ექსპერტის განმარტება

ქ. თბილისის მუნიციპალიტეტის არქიტექტურის სამსახურის მიერ **AR11026262** განაცხადზე გადაწყვეტილება **№ 7013088**-ით დადგენილ ხარვეზებთან მიმართებაში.

ს ა ე ქ ს პ ე რ ტ ო დ ა ს კ ვ ნ ა

ქ. თბილისში, ცაცხვების V შესახვევი ქ. №18 მისამართზე არსებულ მიწის ნაკვეთზე ს/კ: 01.10.18.009.121 დაპროექტებული მრავალბინიანი (სამ ბინიანი) საცხოვრებელი სახლის კორექტირებული არქიტექტურული პროექტის „ტექნიკური რეგლამენტის – შენობა-ნაგებობის უსაფრთხოების წესების დამტკიცების თაობაზე“ საქართველოს მთავრობის 2016 წლის 28 იანვრის №41 დადგენილების მოთხოვნებთან შესაბამისობის დადგენის მიზნით

1:100	Underground floor
SCALE	DATE OF ISSUE 28/8/2023
	DRWG.
STAGE	PAGES 3 - 22
ALL	3 - 23

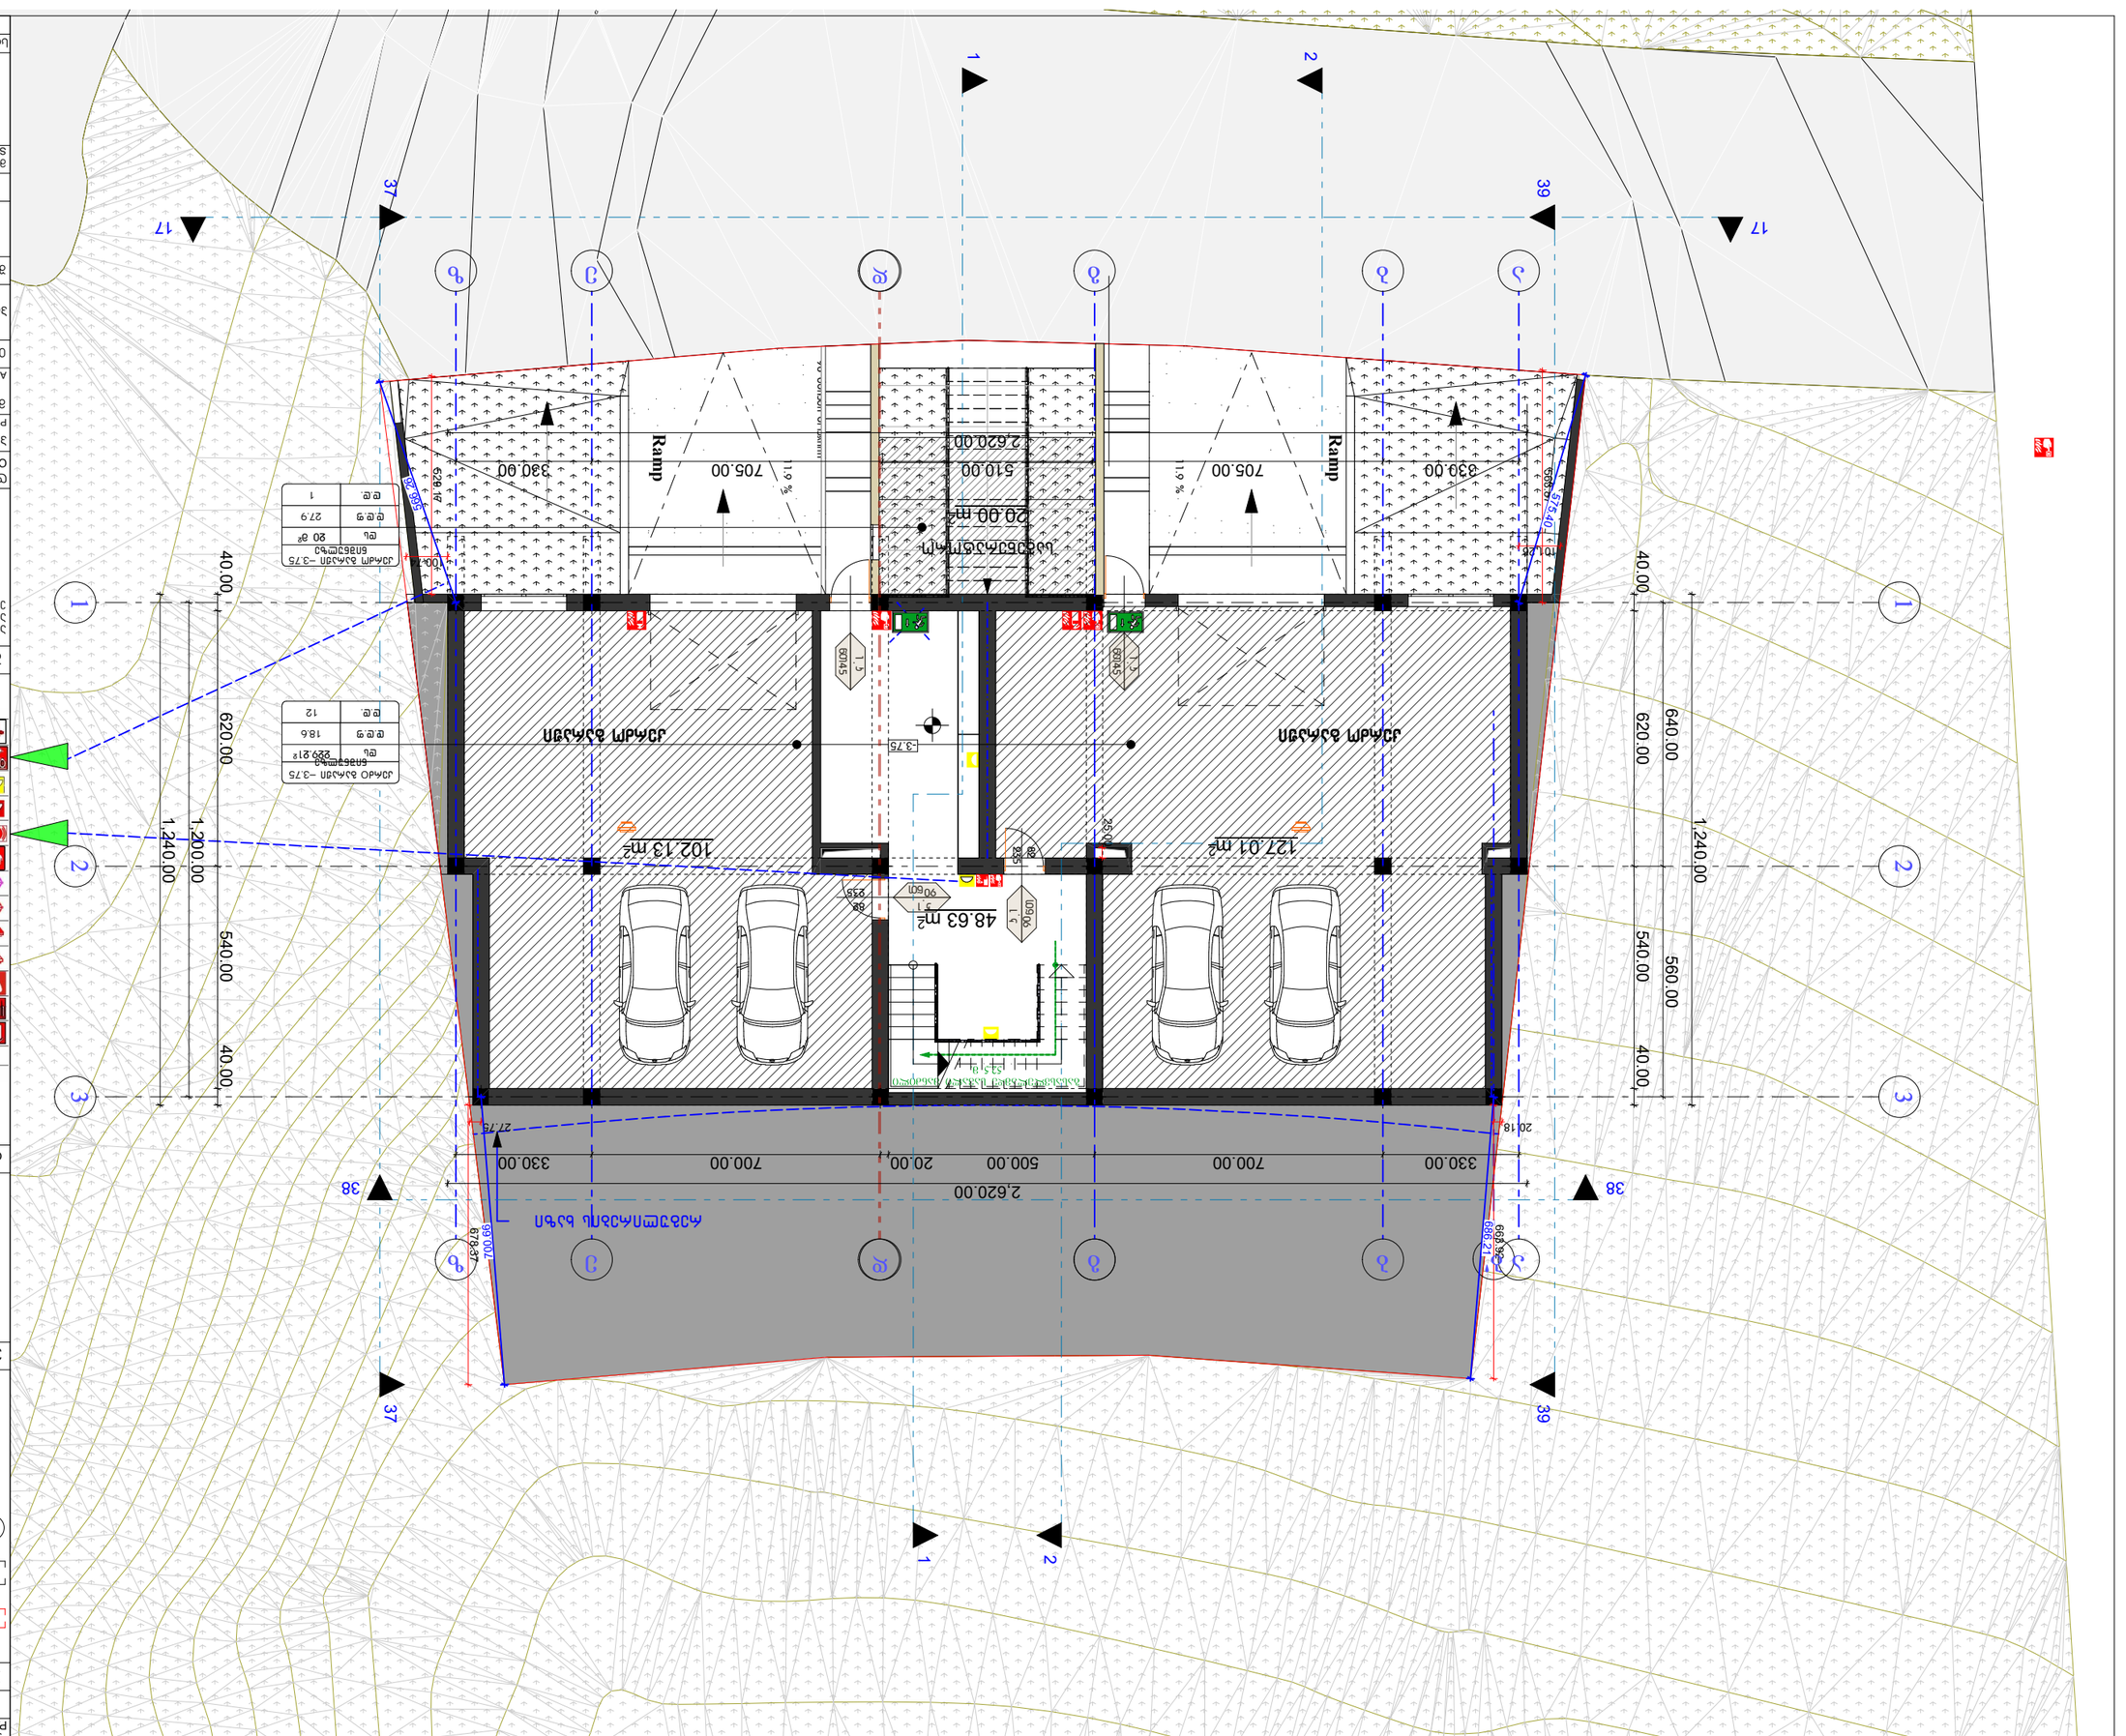
მრავალბინიანი სახლის ავტოსადგომის კერძო გარაჟად განხილვა მისაღები არ არის, წარმოდგენილი იქნეს ავტოსაშხეფი სისტემის შესახებ განმარტება პროექტის შესაბამისად.

- წარმოდგენილი პროექტი ითვალისწინებს შენობის -3.75 ნიშნულზე ორი კერძო გარაჟის მოწყობას. თითოეული გარაჟი უზრუნველყოფს 2 მანქანის გასაჩერებელ ადგილს.

- **წარმოდგენილი 3 ბინიანი საცხოვრებელი სახლის არქიტექტურული პროექტი ითვალისწინებს შენობის -3.75 ნიშნულზე ორი კერძო გარაჟის მოწყობას. თითოეული გარაჟი უზრუნველყოფს 2 მანქანის გასაჩერებელ ადგილს.**
- **თითოეული კერძო გარაჟის ფართობი არ აღემატება 280.0 კვ.მ-ს, და მათში არ სრულდება შესაკეტებელი სამშაოები, რაც აკმაყოფილებს 406.3.2 ქვეთავის მოთხოვნას.**

რაც შეეხება ავტოსაშხეფ სისტემას, მისი ვალდებულება დს ჯგუფში არ არის 903.2.11 ქვეთავის თანახმად.

- თითოეული კერძო გარაჟის ფართობი არ აღემატება 280.0 კვ.მ-ს, და მათში არ სრულდება შესაკეტებელი სამშაოები, რაც აკმაყოფილებს 406.3.2 ქვეთავის მოთხოვნას.
- ორივე კერძო გარაჟი ერთმანეთისგან გამიჯნულია, რაც ასევე აკმაყოფილებს 406.3.2 ქვეთავის მოთხოვნას.
- თითოეულ კერძო ავტოსადგომ გარაჟთან მიდგომა ხდება ცალმხივი შესასვლელ/გასასვლელიანი საავტომობილო გზით, რაც დასაშვებია 406.9.4.7 ქვეთავის გამონაკლისით.
- ავტომობილებისთვის განკუთვნილი ადგილების ზომები შეესაბამება 406.9.4.3.1 და 406.9.3.2 ცხრილის მოთხოვნებს.
